Asker Kommune
post@asker.kommune.no
v/Tor Arne Midtbø
cc: Bygningsrådet

Føyka-Elvely: Kommentarer og forslag i forkant av Bygningsrådets 2. gangsbehandling

Forslag til utvidelse av Bestemmelsene til Områdereguleringsplan Føyka-Elvely

Askerelva mellom Kirkeveien og Gml. Drammensvei.

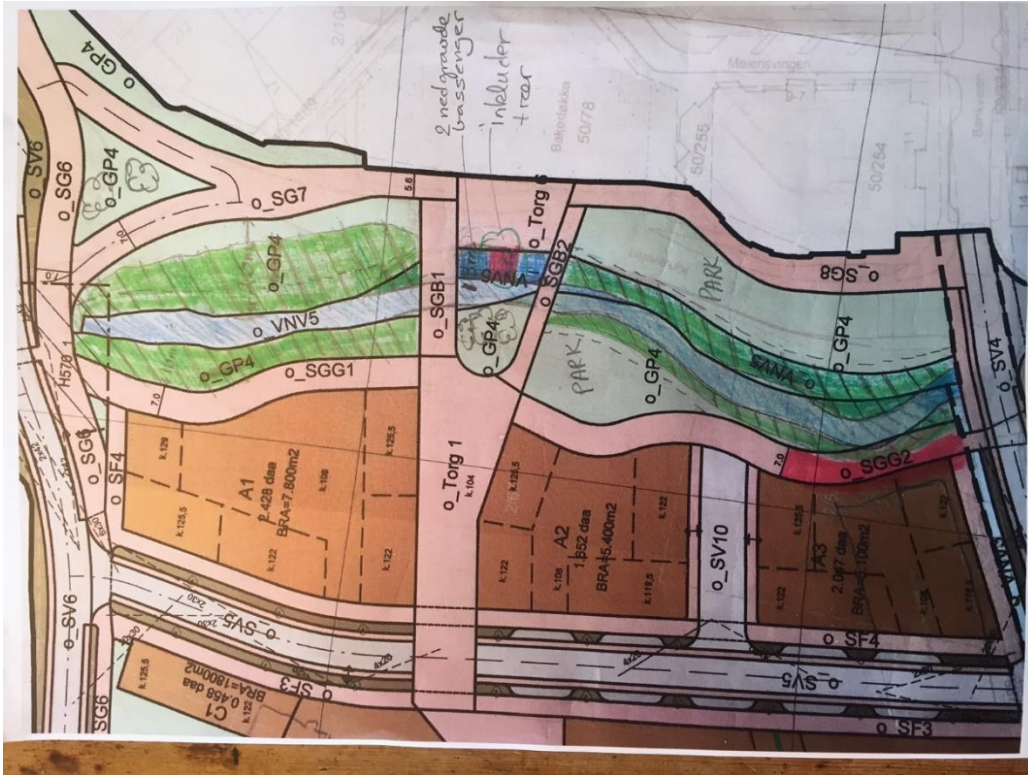
Forslag: Hensynsone H560-4 (ny) nord for nye broer inkludert tursti. Nedgravd basseng mellom broene med tilførsel av overvann. Beholde Askerelva sør for broen med naturlig vegetasjon med glidende overgang til stor park/aktivitetsareal. Turvei øst for elven. Overdimensjonert gs i nordøst – ett løp i stedet for en Y bør vurderes.

Askerelva sør for Kirkeveien.

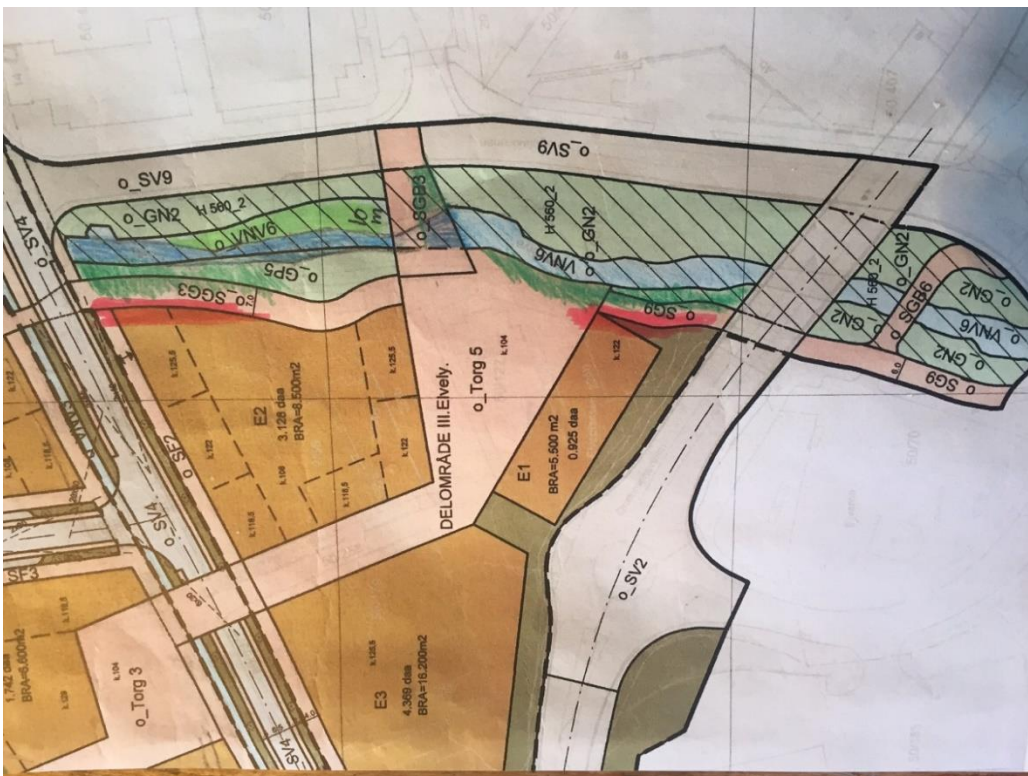
Forslag: ingen utvidelse eller terskel, smalere bro, mer vegetasjon, smalere turvei (?). NB: Planen har flyttet eksisterende bro. Kirkeveien er utvidet – er det nødvendig?
